VKM 60014

Teknisk bulletin – mars 2010

Chevrolet Aveo, Kalos, Lacetti, Nubira, Optra

Teknisk informasjon: VKM 60014

SKF VKM 60014 (nyeste design)

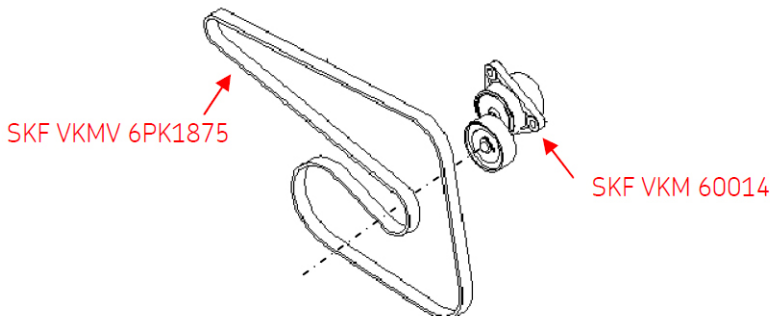
Chevrolet OE-strammer 96349976 er foreldet og erstattes av 96966707. Den nye designen tilbys av SKF som sett VKM 60014.

Chevrolet 96349976 (gammel design)

Metallskive

Plastskive

Både plast- og metallskiveversjonen av Chevrolet 96349976 kan erstattes med den nye versjonen av SKF VKM 60014. Denne strammeren bør brukes sammen med SKF VKMV 6PK1875 (Chevrolet 96183108 og 96990678) for å sørge for at erstatningene på de ovennevnte bilmotorene stemmer nøyaktig.
